# COMUNE DI SERGNANO

## VERBALE DI DELIBERAZIONE DEL CONSIGLIO COMUNALE

**ESAME DELLE OSSERVAZIONI E CONTRODEDUZIONI E APPROVAZIONE DEFINITIVA DEGLI ATTI COSTITUENTI LA VARIANTE AL PIANO DI GOVERNO DEL TERRITORIO (P.G.T.) DEL COMUNE DI SERGNANO, AI SENSI DELL'ART.13 DELLA LEGGE REGIONALE 11 MARZO 2005, N.12 E SUCCESSIVE MODIFICHE ED INTEGRAZIONI.**

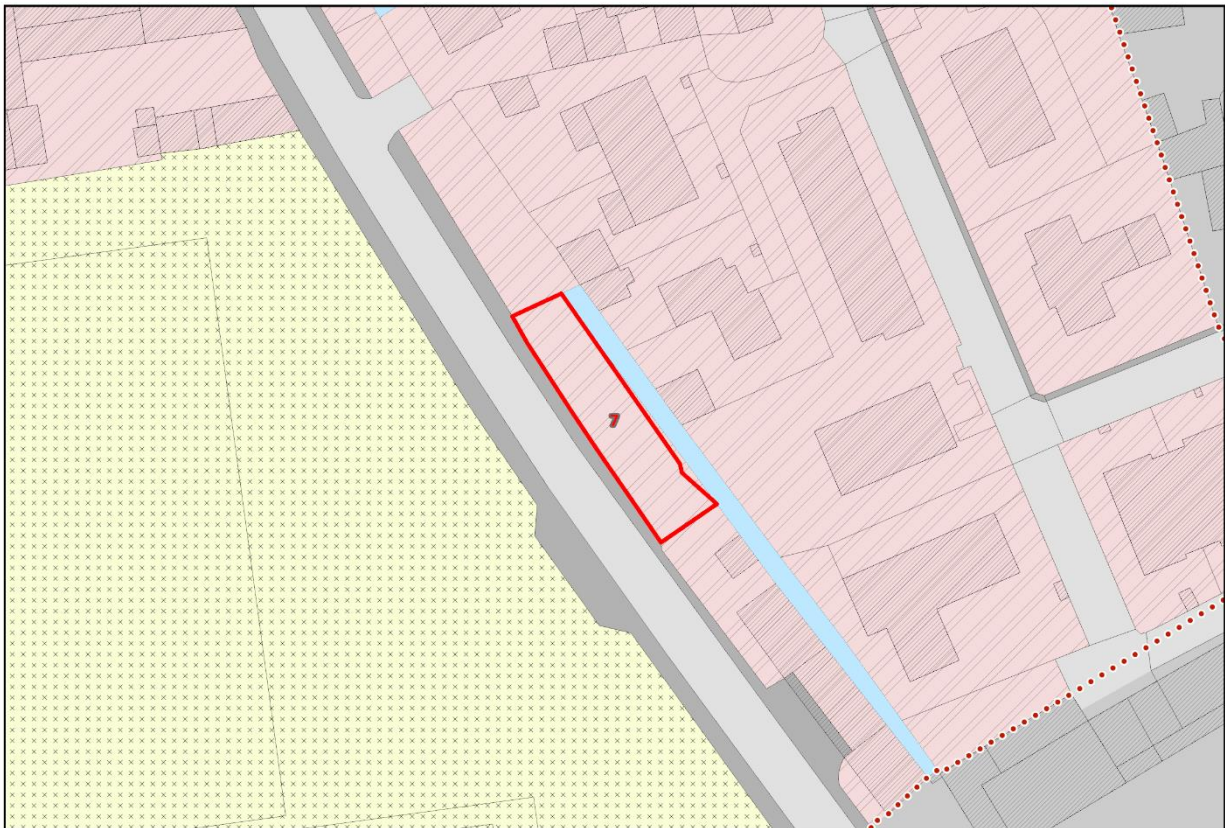
L'istanza, riguardante i mappali 856 e 992 del Foglio 12, è pienamente coerente con le finalità della Variante al PGT volte alla riduzione del consumo di suolo e al contenimento delle previsioni edificatorie.

Si dà mandato allo Studio Pianozero Progetti di procedere alla rettifica cartografica sugli elaborati del Piano delle Regole e del Documento di Piano, classificando i suddetti mappali come verde privato.

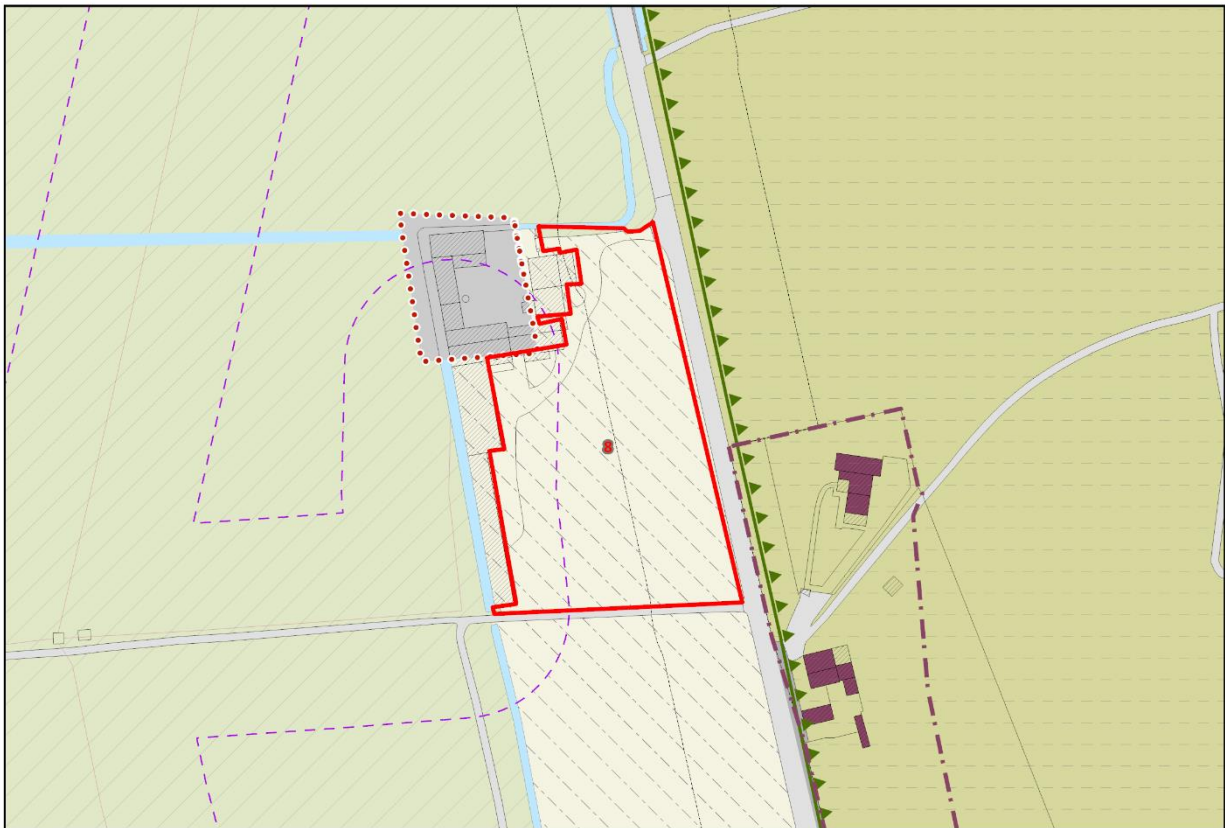
Richiesta di modifica dell'azzoneamento per il mappale 52 del Foglio 1 al fine di consentire l'edificabilità per scopi agricoli (strutture zootecniche e logistico-aziendali).

L'istanza è ritenuta meritevole di accoglimento in quanto finalizzata al potenziamento e all'adeguamento normativo di un'attività agricola e zootecnica storicamente radicata nel territorio. La possibilità di edificare strutture funzionali all'azienda (vasche liquami, depositi, trincee) sul mappale 52 è coerente con gli obiettivi del PGT volti al sostegno delle attività produttive primarie.

Per quanto concerne le distanze dai centri edificati, l'accoglimento è subordinato al rispetto della normativa vigente e all'attuazione di adeguate opere di mitigazione ambientale e olfattiva (BAT - Best Available Techniques), da concordare in fase progettuale. Si dà mandato ai progettisti di aggiornare le Norme Tecniche di Attuazione (NTA) e la cartografia per consentire l'edificabilità agricola sull'area indicata trasformandola in zona agricola produttiva.

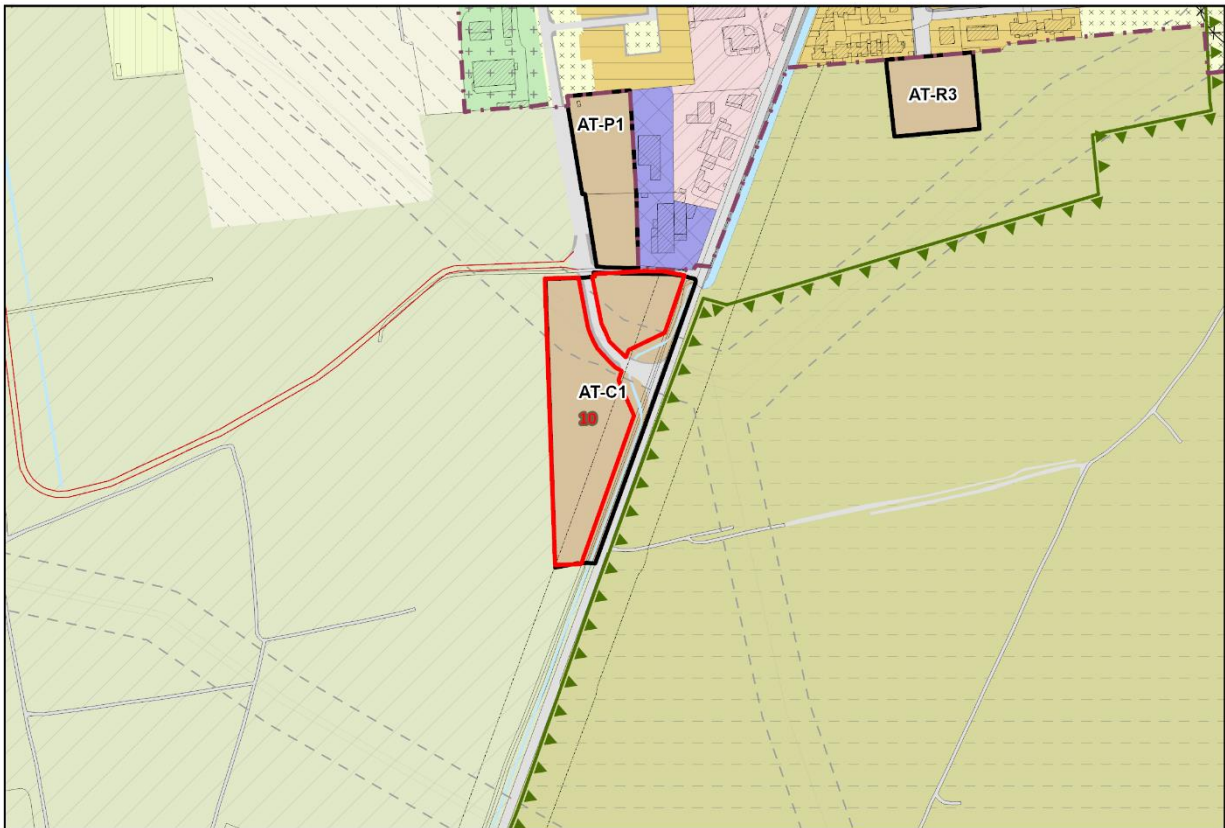
L'istanza viene accolta in quanto le verifiche tecniche confermano la presenza di servitù di passaggio di infrastrutture energetiche nazionali che limitano significativamente la capacità edificatoria dei lotti. L'accoglimento dell'osservazione permette di:

- 1) Ridurre la superficie territoriale dell'ambito ATC01 portandola al di sotto della soglia di 10.000 mq, garantendo la compatibilità con le prescrizioni provinciali relative agli Ambiti Agricoli Strategici.
- 2) Ottemperare alle indicazioni fornite da SNAM Rete Gas (osservazione n. 5) circa il rispetto delle fasce di sicurezza.

Si dà mandato allo Studio Pianozero Progetti di procedere alla ripermetrazione dell'ambito ATC01, allo stralcio del mappale 173, che tornerà agricolo, e alla ridefinizione delle aree a verde pubblico sul mappale 171, aggiornando la relativa Scheda d'Ambito e le tavole del Piano delle Regole, Documento di Piano e Piano dei Servizi (come da allegati alla richiesta), stabilendo fin d'ora che l'appendice sud del mappale 171, indicato con la lettera B in osservazione, sarà da destinarsi a verde privato asservito all'uso pubblico.

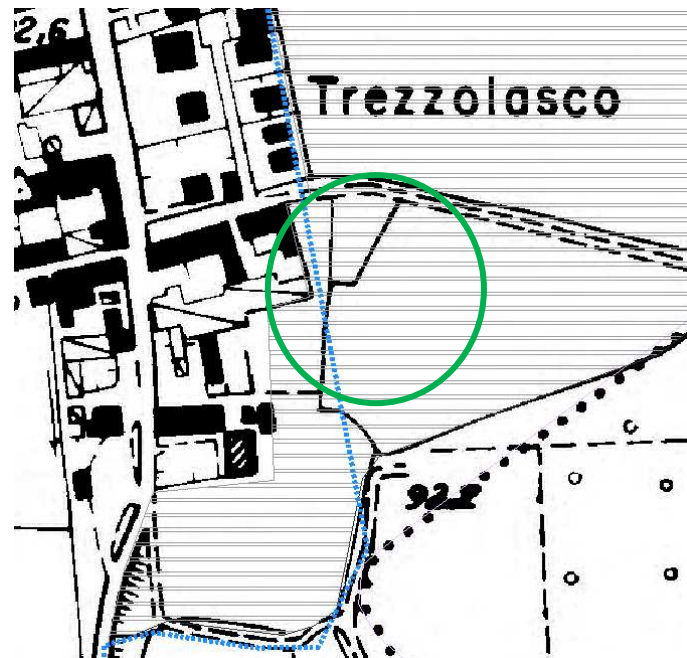
- in località Trezzolasco, si è rilevato, nella Tavola DP-06 Progetto di Piano, un “Ambito del tessuto urbano consolidato” interno al perimetro del Parco, che viceversa identifica detta area come “Zona agricola”, **destinazione cogente rispetto alla pianificazione comunale, dunque da recepire e correggere** (di seguito estratto Tav. 6 del PTC);

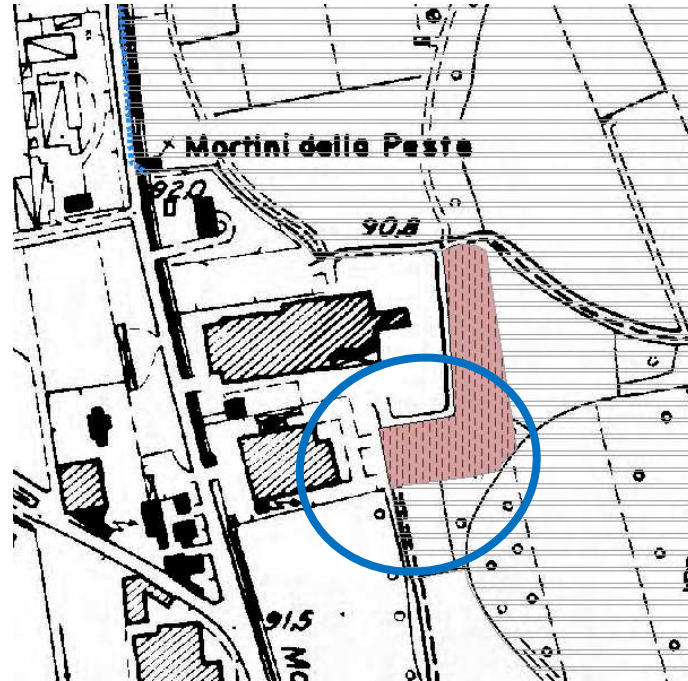
- in zona produttiva denominata ATP-5, il perimetro indicato come interno al Parco del Serio e azionato quale “Zona di iniziativa comunale orientata” appare leggermente difforme da quello cartografato della Tavola n. 6 del PTC del Parco (di seguito, estratto Tav. 6 del PTC);
